Procedimento di Valutazione d'Impatto Ambientale, ex art. 52 della L.R. 10/2010 e ss.mm.ii., del "Progetto unitario di coltivazione inerti e recupero ambientale di una porzione di terreno inserita nella variante di adeguamento al PAERP, scheda n.18, denominata *il Pugio - Le Strosce*". Proponente: *Inerti Cocci S.r.l.*

Risposta alla "Richiesta di documentazione integrativa ai sensi del comma. 3 dell'art. 55 della L.R. 10/10 e smi, per le porzioni della Scheda 18 individuata dalla particella 61 del foglio 36 del NCT del Comune di Arezzo".

DOCUMENTAZIONE INTEGRATIVA/ESPLICATIVA

Figura 1 Planimetria con indicazione del bacini idrografico del Borro delle Strosce chiuso alla sezione posta in corrispondenza dell'attraversamento sul corso d'acqua della S.P. della Libbia.

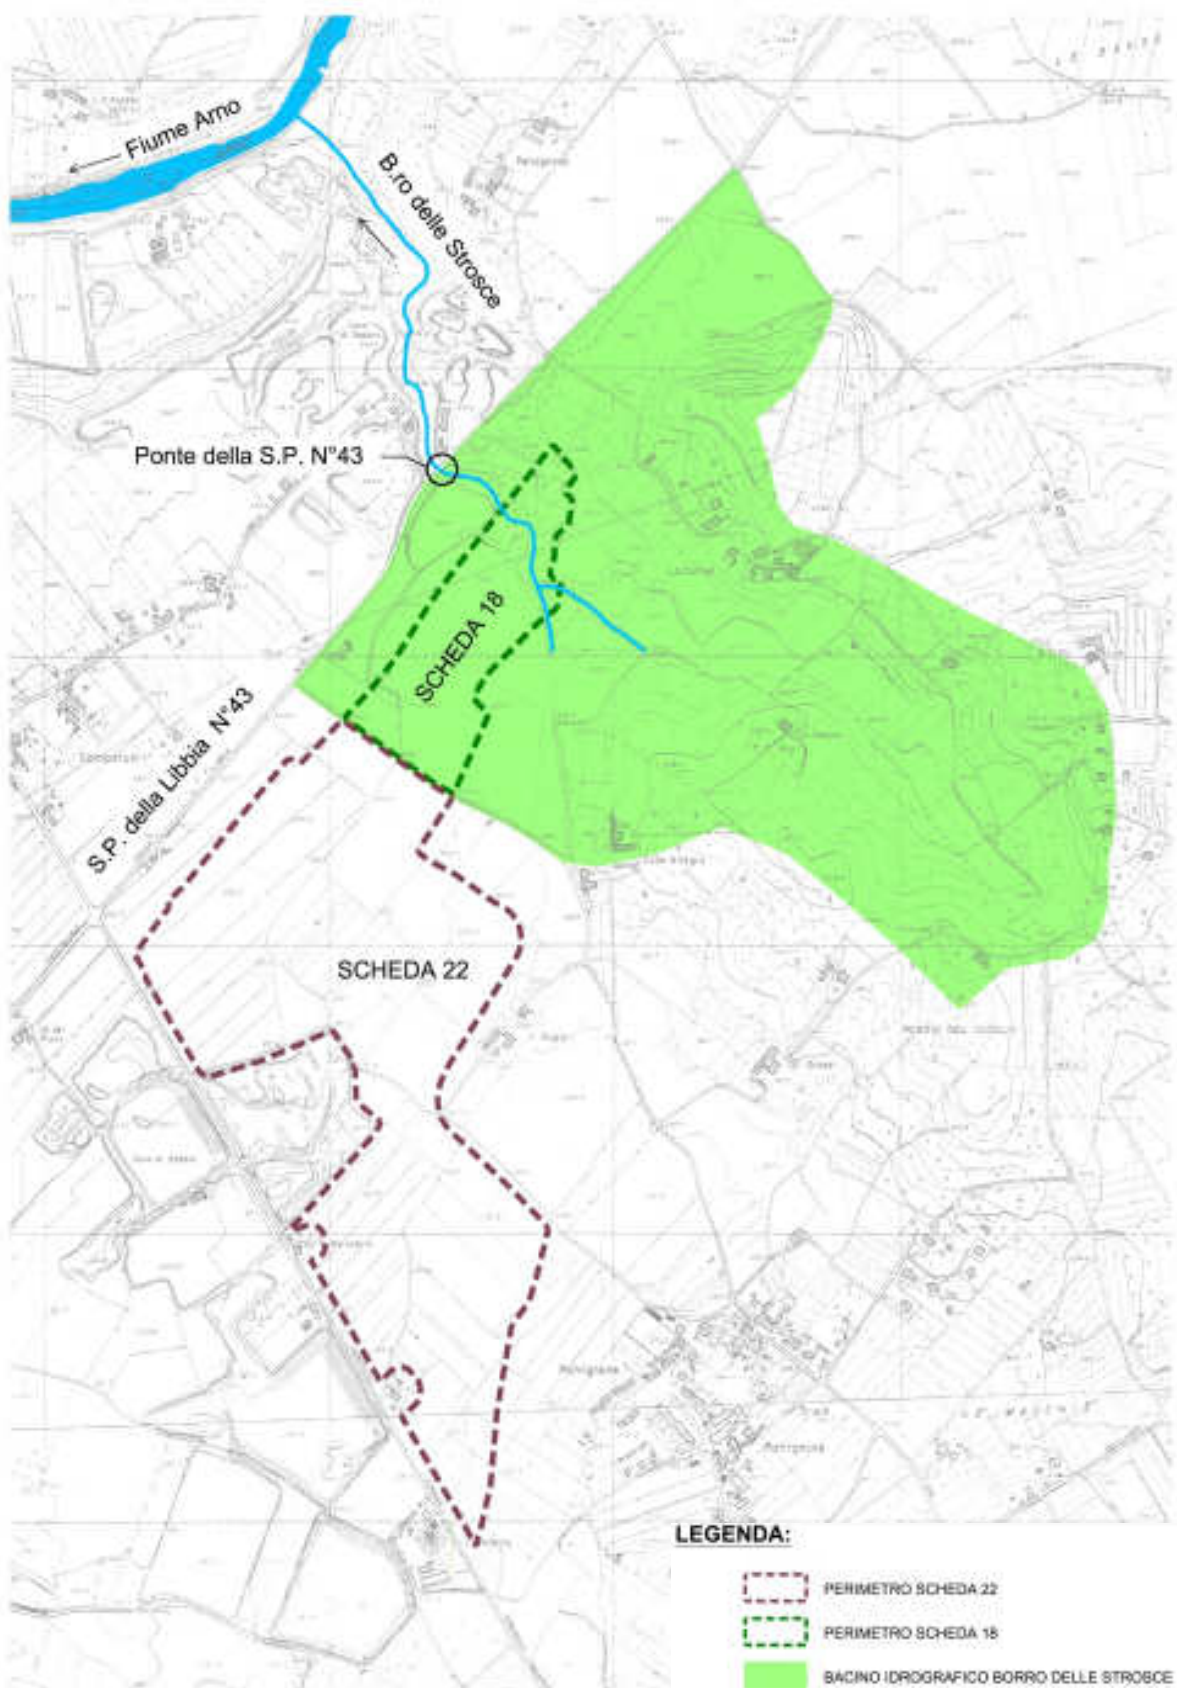
«b. Si rileva la possibile sottostima del bacino idrografico sotteso dall'indirizzamento di tutte le acque della scheda 22 e 18 verso il fosso delle Strosce, mancando anche una valutazione idraulica sull'asta fluviale a valle delle opere di scarico del flusso delle acque meteoriche verso tale fosso, per cui necessita un approfondimento che tenga conto di quanto sopra»

Allo stato attuale il bacino idrografico del Borro delle Strosce chiuso a monte del ponte sulla S.P. della Libbia presenta un'estensione complessiva di 98 ha e, al suo interno, ricomprende le aree poste all'interno della scheda 18 (così come si evince dalla Figura 1).

In tale configurazione, il bacino idrografico sopra detto presenta le seguenti caratteristiche fisiografiche:

Lunghezza asta principale	L	395 m
Lunghezza idraulica del bacino	l	1085 m
Quota massima del bacino	$Q_{\max}$	312 m slm
Quota minima del bacino	$Q_{\min}$	250 m slm
Altezza media del bacino rispetto alla sezione di chiusura	h_m	29 m
Pendenza media dei versanti	i_v	7.98 %
Pendenza media dell'asta principale	i	3.1 %
Parametro medio di assorbimento del terreno	CN (II) ²	78
Ritenzione potenziale	S	3.16 mm
